监 理 通 知 单

工程名称:仙居上张四岙湾 20MW 农光互补光伏电站项目

编号:XJGF-JLT01-004

事由: 灌注桩事宜:

附件一

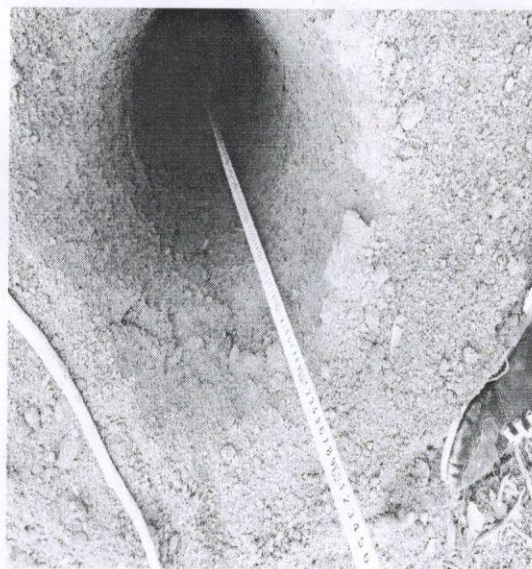
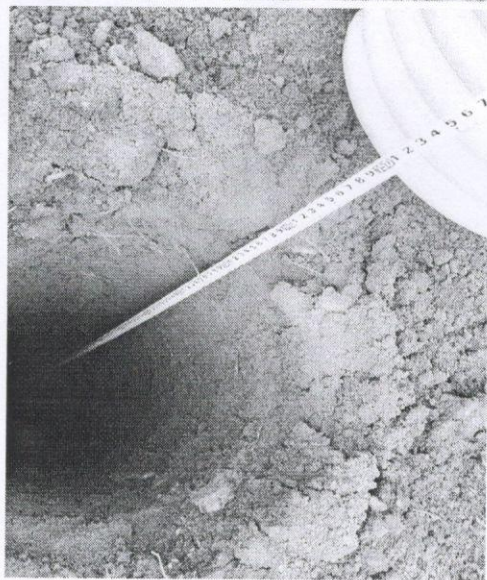
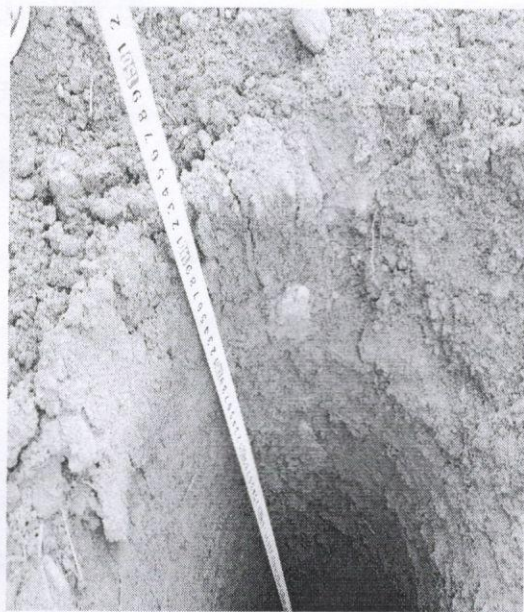
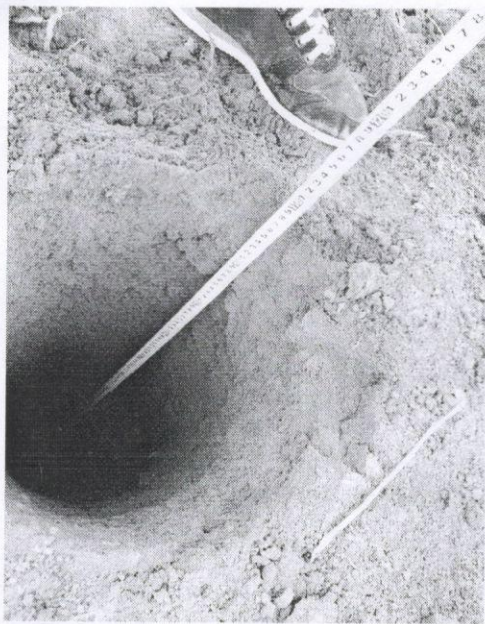
- 1、未对监理通知单 XJGF-JLT01-003 进行整改回复就已进行下一道工序施工。预埋件与图纸严重不符。
- 2、依据施工蓝图要求, 桩孔深度必须在 1500mm-2000mm 之间, 但是现场实际测量桩深度大部分在 1300mm-1500mm 之间, 不符合设计要求 (详情见附件一)。

现要求你单位对不满足设计要求灌注桩, 按照蓝图预成孔灌注桩整改到位, 未整改完成不得进行施工, 否则一切后果由你单位负责。

1、我方已严格按照蓝图进行施工, 桩孔深度保证在 1500mm-2000mm 之间。

已整改完成
